高浜発電所第1、2号機審査資料	
資料番号	1 改3
提出年月日	2023年5月26日

高浜発電所1号機及び2号機
設計及び工事計画認可申請の概要
(1、2号機 使用済燃料ピットの未臨界性評価変更)

【審査会合における指摘事項の回答】

2023年5月18日実施の審査会合における指摘事項の回答

妥当性確認に用いたベンチマーク実験のEALFとC/Eの関係※

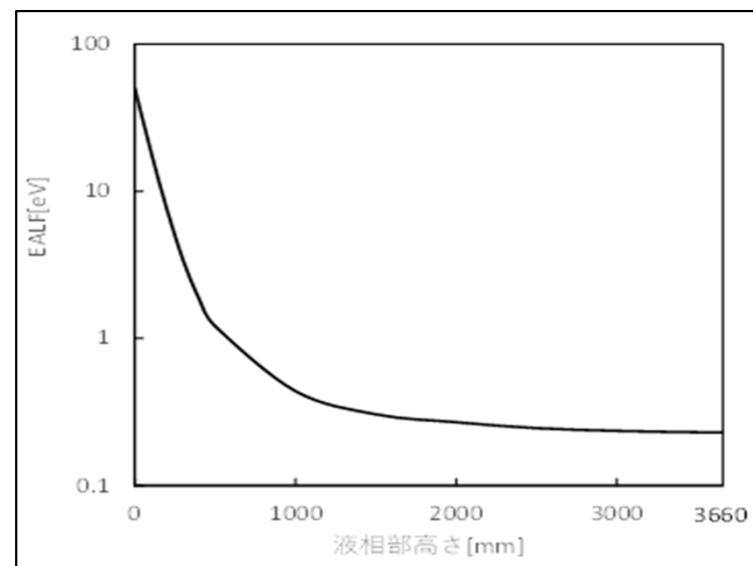
〔コメントNo. 1〕 水位低下時においてもSCALE6.0を適用することの妥当性を示すこと。 . . . 3

- 臨界実験ベンチマーク集※に登録されている臨界実験からベンチマーク解析を実施することで解析コードの妥当性確認を実施している。
※(「INTERNATIONAL HANDBOOK OF EVALUATED CRITICALITY SAFETY BENCHMARK EXPERIMENTS」September 2010 Edition(OECD/NEA))
- 実施したベンチマーク解析には、実効増倍率が大きく低下し始める水位1000mmを含む水位200mm程度までのEALFとなる臨界実験は多く存在し、また、水位調整により臨界を達成する実験（部分水位での実験）や、低水密度状態での臨界実験が含まれており、そのC/E（C:解析値、E:実験値との比）は1.0近傍で、特異な傾向が見られない。
- また、気相部の影響が大きくなる水位200mmに相当する、EALFが約7eVのベンチマークが含まれており、そのC/Eにも特異な傾向がない。
- 以上より、部分水位状態を含む水位低下時において、SCALE6.0を適用することは妥当であると判断している。

図 実効増倍率評価結果※

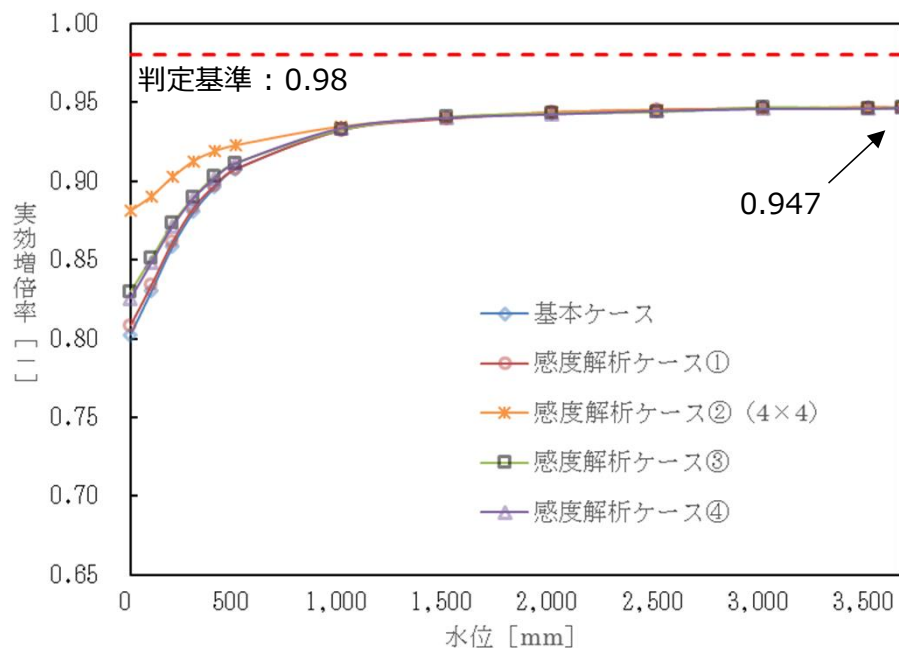
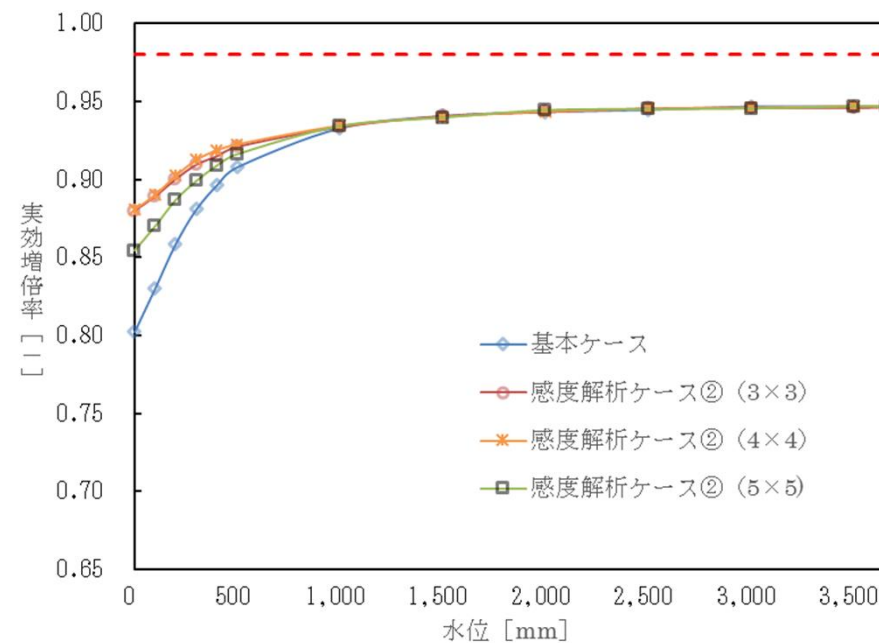
〔コメントNo. 3〕 塩素を考慮しない体系での評価結果を示すこと。 . . . 13

- 塩素を考慮しない体系における基本ケースの実効増倍率は、冠水状態において最大値0.947となり、水位が低下するに伴い、単調に減少している。最大値に、不確定性0.0115を考慮した値は0.959であり、判定基準（0.98以下）を満足している。
- コメントNo.2で述べた通り、冠水～1000mmの範囲においては、冠水時の不確定性を用いることは妥当であり、それよりも水位が低い状態では実効増倍率は大きく低下していることから、不確定性を考慮した場合においても実効増倍率は冠水時が最大となる。
- また、各感度解析ケースにおいても基本ケースと同様に、実効増倍率は冠水が最大値となり、水位が低下するに伴い単調に減少し、特異な傾向を示さないことを確認している。
- 以上より、塩素を考慮しない体系において、燃焼度や中性子吸収体の有無を考慮せずに大規模漏えい時においても臨界を防止できることを確認した。
